Keuringsverslag van een elektrische laagspanning- en zeer lage spanningsinstallatie

NIET CONFORM

Straatnaam Guldensporenlaan
Huisnummer 8
Busnummer
Postcode 3400
Gemeente Landen
Land België

Controlebezoek van een huishoudelijke installatie volgens (KB 08/09/2019) - AREI Boek 1- 6.5. en 4.2.4.3.

Afbeelding schakel- en verdeelbord:

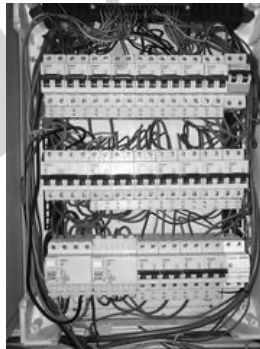
- I5.05 De deur en/of afschermplaat van het schakelbord dient (terug)geplaatst worden. Aanraking van onder spanning staande delen mogelijk. (Boek 1 Afdeling 5.1.4. en 5.3.5.1.A. en 4.2.2.3.)

- I5.09 De genaakbare, naakte onder spanning staande delen zijn onvoldoende afgeschermd. (Boek 1 Afdeling 5.1.4. en 4.2.2.3.)
 - I5.10 Niet gebruikte invoeringen van het verdeelbord zijn niet correct of onvoldoende afgedicht. (Boek 1 Afdeling 5.1.4. en 4.2.2.3.)

- I5.13 De nominale spanning dient duidelijk vermeld te worden op een oordeelkundig gekozen plaats. (Boek 1 Onderafdeling 3.1.3.3.)
- I6.04 Een afzonderlijke differentieelstroombeschermingsinrichting met een gevoeligheid van 30mA is te plaatsen voor installaties van badkamer, wasmachine, vaatwas, droogkast en/of gelijkaardige toestellen. Deze dient ondergeschikt te zijn aan de hoofddifferentieelstroombeschermingsinrichting (Boek 1 Onderafdeling 7.1.4.1. en 4.2.4.3.) 300 en 30mA diff zijn omgewisseld

- I7.01 De nominale stroomsterkte van de beveiliging dient aangepast te worden aan de toelaatbare stroomsterkte van de stroomafwaarts geïnstalleerde leiding en/of verbruiker. (Boek 1 Afdeling 4.4.1.) Automaat 20A met 1,5mm op aangesloten
